La Asociación Vecinal Cal y Caña (CIF G19609577), ante la aprobación inicial del Plan Especial de la Unidad de Ejecución de Suelo Urbano No Consolidado UE-S3 (versión 11 enero 2020) publicada en el BOP con fecha 20/07/2020, según Resolución 707 de 26/06/2020 del Ayuntamiento de Salobreña, en el plazo de consulta pública del Expediente y basándose en el Art. 6 de la LOUA de Participación Ciudadana (puntos 1º y 2º), presenta las siguientes **ALEGACIONES referidas a:**

Imagen 11

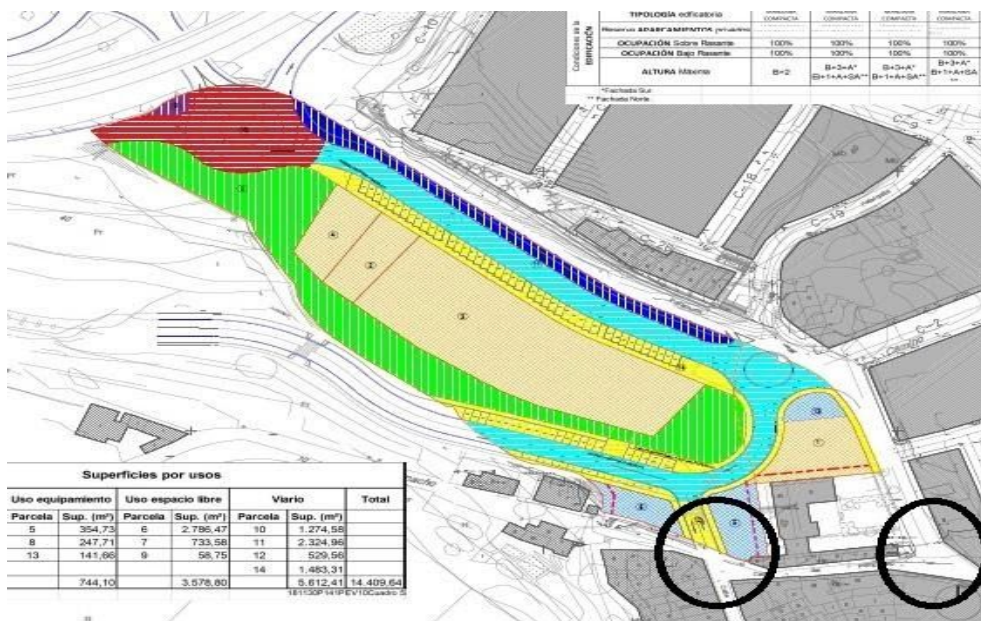
Cuestionamos la utilidad de **este nuevo acceso al casco histórico** puesto que tal y como se muestra diseñado en los planos, solo aporta más carga de tráfico a un sistema de vías y calles (calle Cristo, Portichuelo, Cuesta Antequera, Cuesta Caracho, etc.) del casco histórico que sigue sin solventar la movilidad y necesidades reales de los habitantes y visitantes de esta zona puesto que su rehabilitación, reformulación y mejora no se prevé en este Plan.

Imagen 12

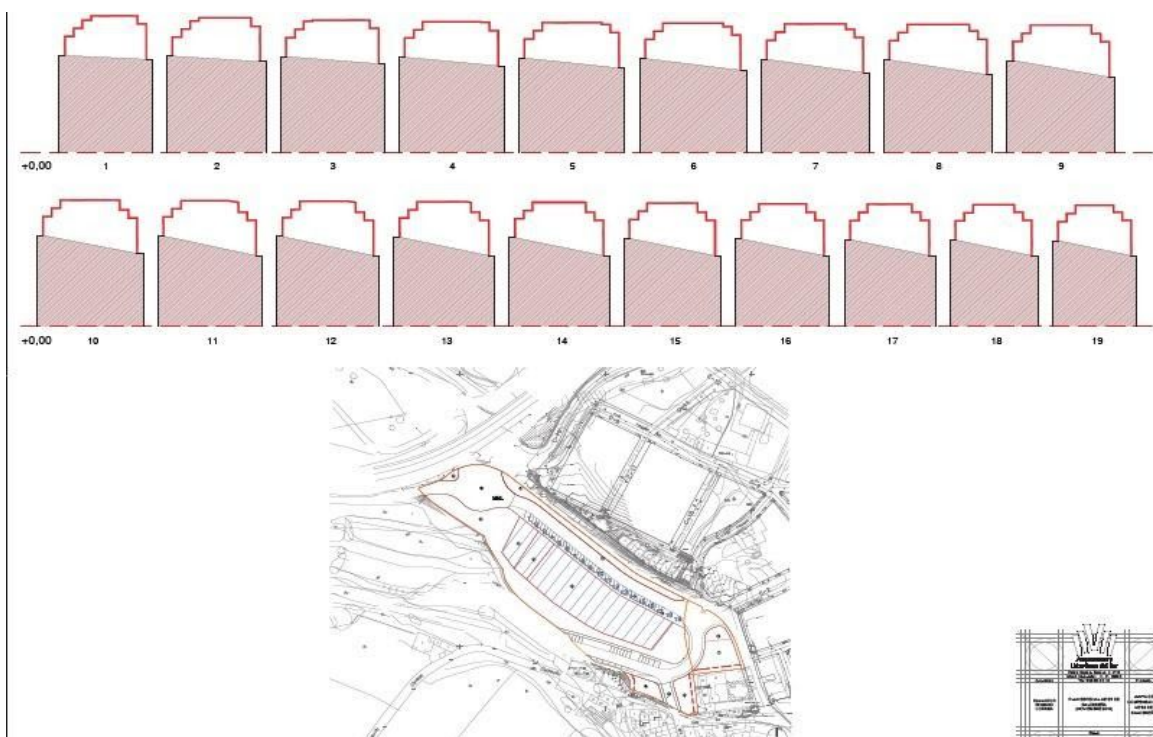
Observamos incongruencia y falta de transparencia en los modelos 3D del volumen esquemático del edificio incluido en las vistas propuestas del Anexo 5 de la Memoria, donde se muestra claramente que el Plan podría ocupar y urbanizar (muros de contención y nuevo vial) las laderas y terrazas de otras parcelas no incluidas en la UE-S.3 mientras no se ha

ofrecido información pública de cómo se llevará a cabo esta transformación del paisaje generando un gran impacto visual y paisajístico..

Imagen 13

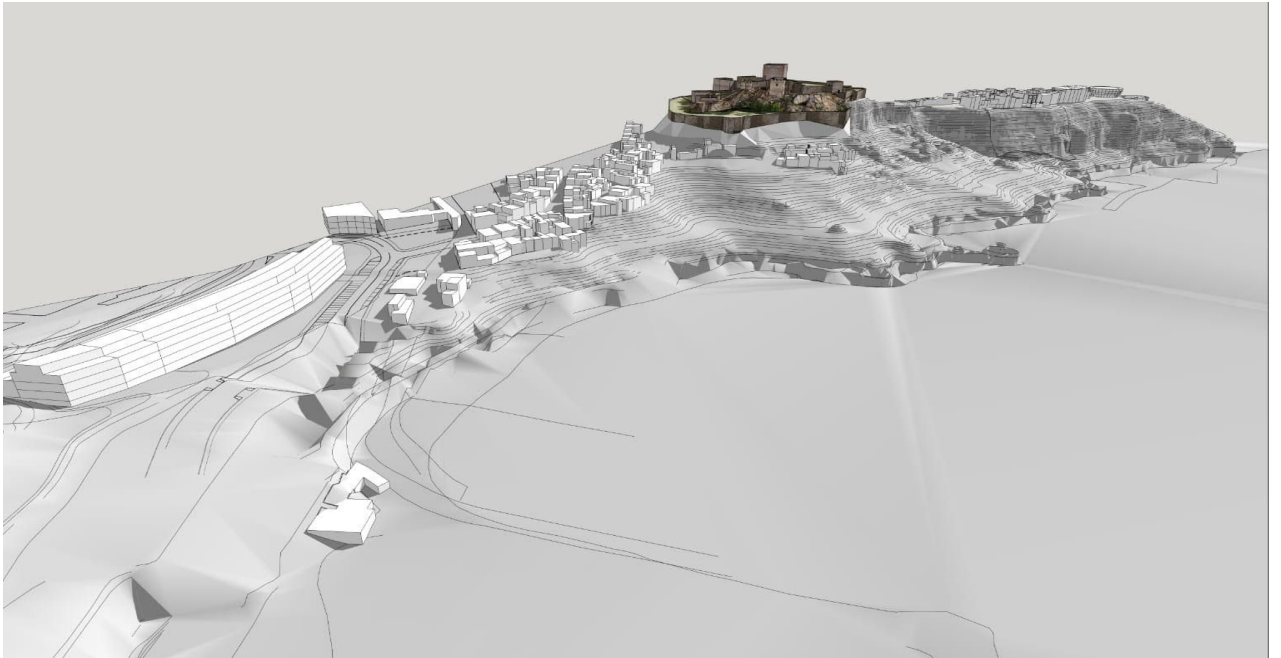
Ya en el Informe Ambiental, Apartado 4.2, Paisaje y patrimonio cultural (pg. 7), respecto a la valoración, dice: “parece que las alturas que se infieren de las determinaciones del PE UE-S3 pueden resultar excesivas por su diferencia sustancial respecto a las previsiones del PGOU y la armónica configuración del núcleo urbano, en el que predominan en su imagen característica edificaciones de bajo porte, dos alturas, volúmenes recortados y demás invariantes que la han caracterizado. Existen dudas razonables, aunque no verificadas por la escasa información aportada para acreditar su no incidencia, en la percepción del Castillo como referente del municipio y su “urbanismo” incluso para áreas que no se incluyan de forma específica en las protecciones patrimoniales, pero que sin duda son específicas y cualificadora de la idiosincrasia de este enclave urbano que ni debieran perderse, haciendo compatible el progreso de su economía con el mantenimiento de los valores que la han caracterizado como enclave especialmente cualificado”. Debido a la falta de documentación aportada al respecto, **adjuntamos imágenes aportadas particularmente por nuestra Asociación sobre la percepción volumétrica general que aclaran el impacto que tendría el desarrollo previsto del PE en el BIC, hacia y desde el mismo.**

Imagen 15

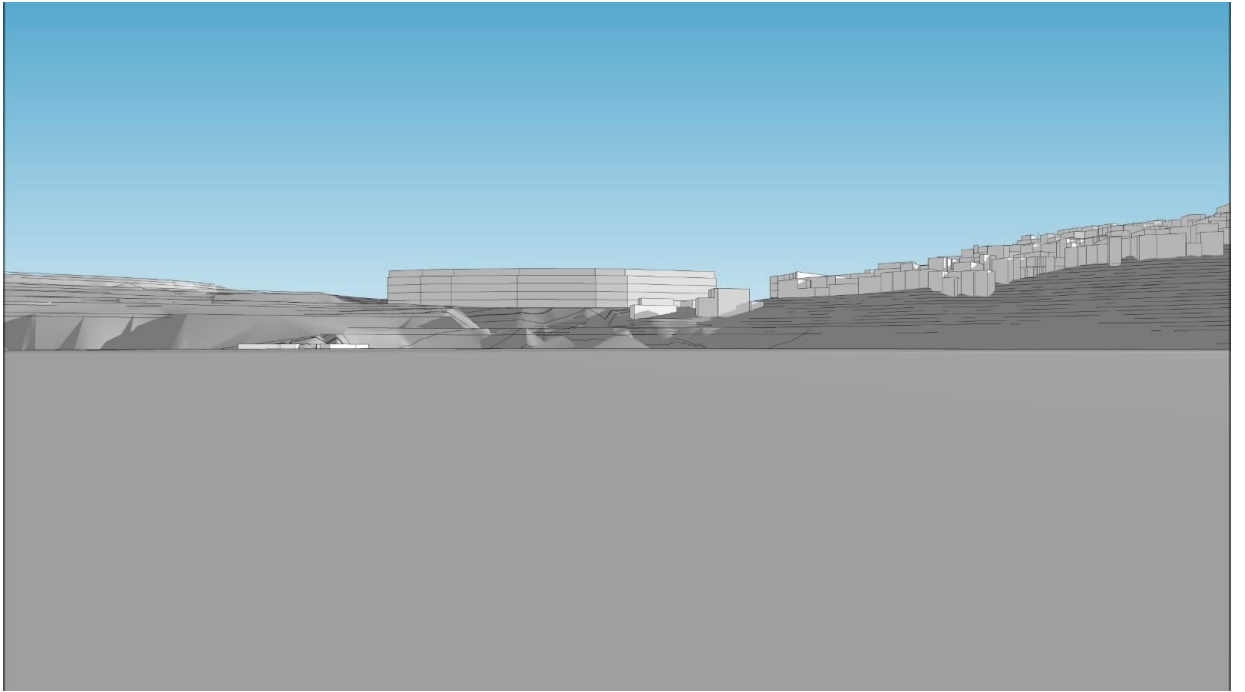
Con todo, **estimamos que las intervenciones que se prevén “no se integran armoniosamente” en la morfología del entorno y el paisaje, ni protegen las vistas y el paisaje urbano del conjunto edificado en un recinto singular** (según marca la Norma 40. RÉGIMEN DE PROTECCIÓN DE LAS ÁREAS URBANAS), sino **todo lo contrario: perjudica de manera grave y definitiva al paisaje y al tradicional disfrute de las vistas desde espacios públicos, desconfigurando la imagen más difundida del municipio, resultando llamativo que se utilice en la portada del Borrador de la Memoria del Plan que la va a transformar irreversiblemente.**

Imagen 22

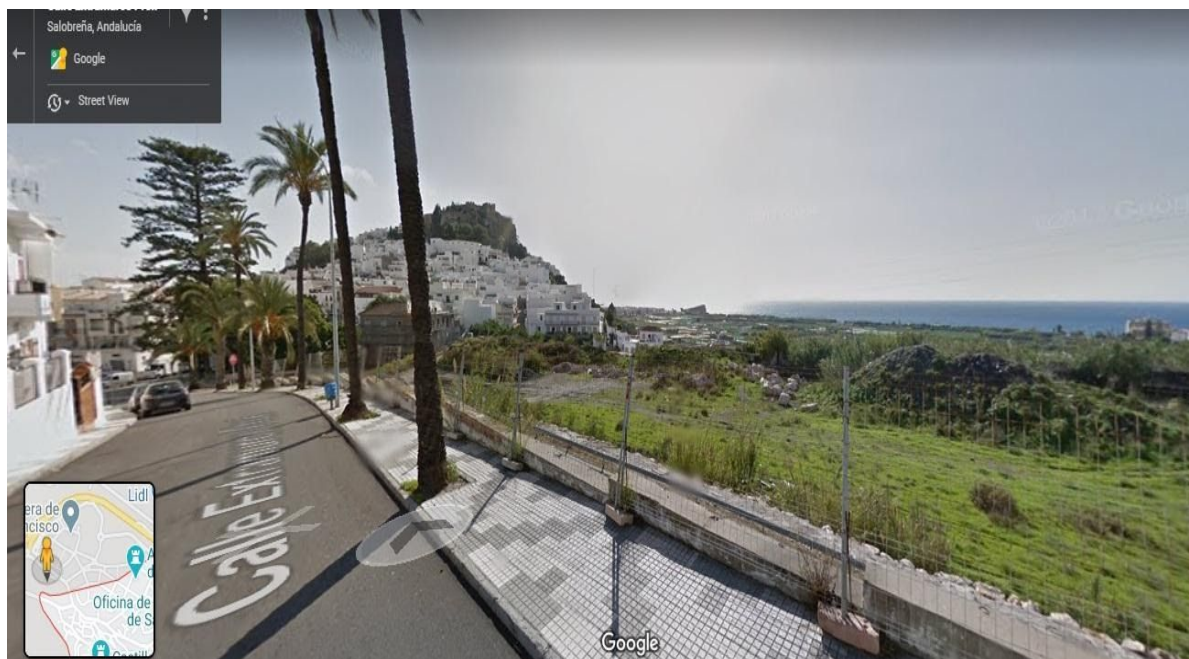
A tales efectos, alegamos que este Plan amenaza con destruir e incumplir lo estipulado en el DECRETO 120/2017, DE 11 DE JULIO, en el apartado II (“la visión desde la zona oeste, **donde predomina la naturaleza y la roca con poca edificación construida y el castillo**, coronando el conjunto”. “Este elenco de valores del sector delimitado del casco histórico de Salobreña justifica la necesidad de protección del mismo, amparando dicha protección en la figura del Bien de Interés Cultural y la tipología de Conjunto Histórico. Asimismo, los valores paisajísticos del emplazamiento, razones de contemplación, de perspectivas y cuencas visuales y la correcta interpretación de los hitos naturales de este núcleo histórico aconsejan el establecimiento de un entorno de protección.”) Exigimos que ese entorno de protección se amplíe y englobe la UE-S3 más el acceso de la antigua calle Extramuros, así como otros elementos significativos que destacan en el conjunto patrimonial que proteger (vías pecuarias, acequias, cultivos tradicionales en terrazas, Araucaria centenaria, etc.). Nuestra demanda se ajusta al punto III de este Decreto: “A pesar de la modificaciones que ha sufrido el Conjunto Histórico, principalmente en los últimos veinte años, época de **desmesurado desarrollismo inmobiliario**, todavía perdura de manera patente un sector central en torno a los edificios monumentales que constituye una unidad de asentamiento diferenciada, con unos invariantes constructivos, edificatorios y urbanos que deben ser conservados y revitalizados.”, aspecto que también se defiende, entre otras normas, en el PGOU vigente. Insistimos en que se efectúe otro modelo o proyecto de desarrollo urbanístico más respetuoso con este entorno y el patrimonio, las necesidades reales del municipio y acorde a las leyes establecidas.

Imagen 24

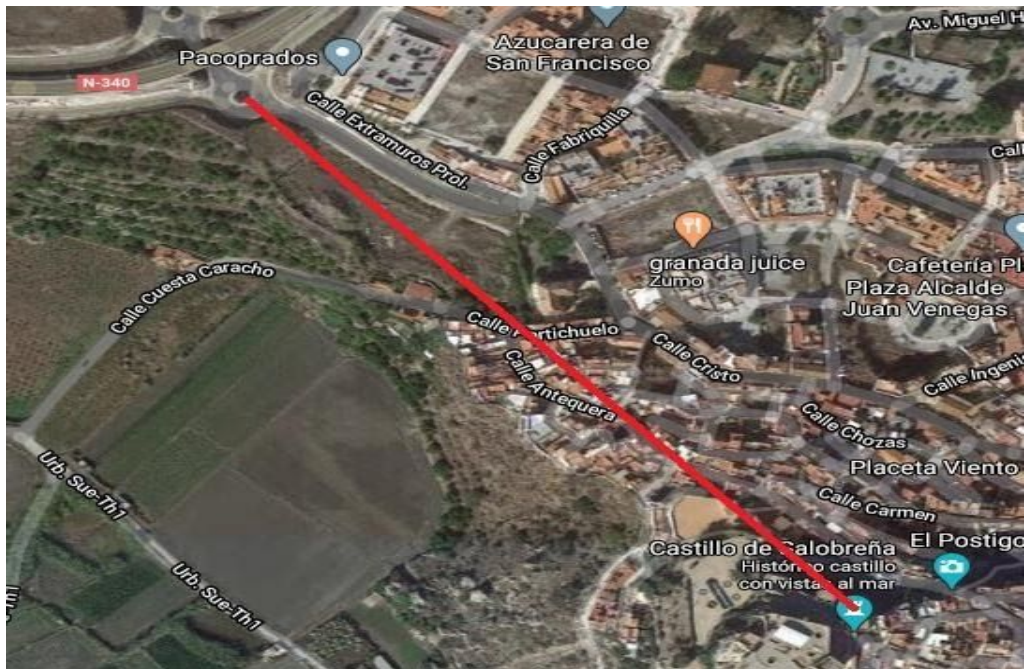
A partir de los planos y las imágenes 3D aportadas y que apoyan este Plan Especial, si trazamos una línea recta imaginaria desde la entrada noroeste (rotonda de acceso dentro del Plan Especial) y el BIC del Castillo o viceversa, observamos que **la vista natural y la imagen consolidada de Salobreña queda afectada completamente por la interposición del edificio que se pretende construir y alterada negativamente por el vial de acceso a la playa y los muros de contención previstos**. Así, según el Artículo 19 de la Ley 14/2007, de 26 de noviembre, del Patrimonio Histórico de Andalucía, **el desarrollo propuesto en la UE-S3 contamina visual y perceptivamente el BIC y su entorno de protección, degrada sus valores, impide y distorsiona su contemplación**. Teniendo en cuenta el apartado 2.2. del Estudio de Alternativas del Informe Ambiental, el desarrollo de la Alternativa 2 también “genera un impacto visual muy negativo”, por lo que se asemeja al motivo de descarte de la Alternativa 0 o de no actuación.

Imagen 26

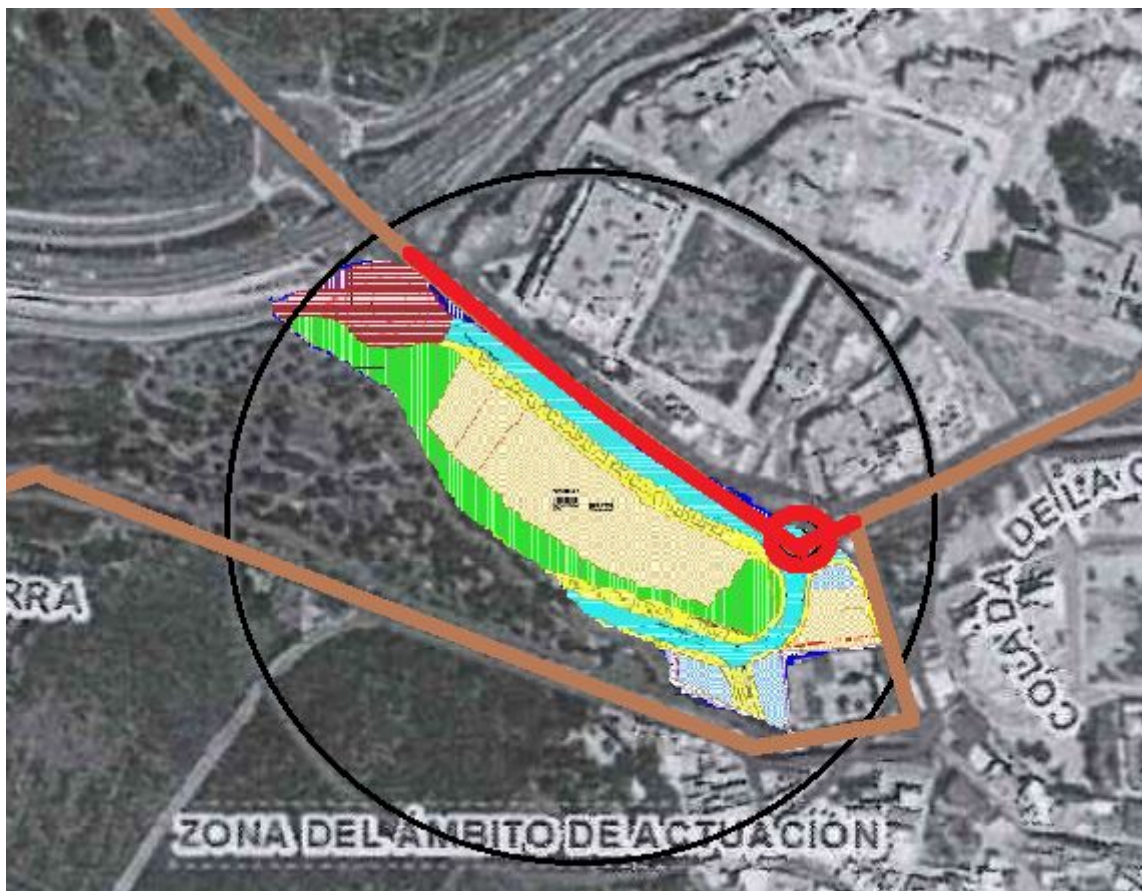
Como se puede observar en la siguiente superposición de planos, el Plan afectaría directamente en la primera fase o en las siguientes a varios tramos de las Coladas (zonas marcadas en negro), tal y como el mismo Informe Ambiental reconoce en la “Zona del Ámbito de Actuación”. Por este motivo, añade el Informe: **“Debe incluirse en los documentos del Plan Especial la información sobre las vías pecuarias existentes en la zona, incluyendo el trazado aproximado, la anchura y el proyecto de clasificación.** Asimismo, deberá recogerse en el documento la normativa vigente en materia de vías pecuarias”. Además, “en zona de suelo urbano no consolidado, deberá graficarse en los planos del Plan de Ordenación con doble línea y su anchura legal, que es de doce metros” y **“en todo caso, el instrumento de planeamiento urbanístico deberá contener para estos suelos una regulación de usos específica acorde con la condición de vía pecuaria de los mismos”.**

Desde nuestra asociación alegamos que en la documentación del Plan **no se ha incluido ninguna de estas exigencias** (en el apartado 6.2.1. no se contempla ni la señalización de las vías pecuarias) y que este incumpliría la Norma recogida en el artículo 36.5.3 del PGOU de Protección de las Vías Pecuarias, primero por no establecer claramente el ancho de estas coladas (en unos documentos -PGOU- se indican 10 metros y en otros -informes del Plan- se describen 12 metros); segundo, porque no se recoge en el Plan Especial, como debería, que estas coladas “tendrán la clasificación de Suelo No Urbanizable de Especial Protección”.
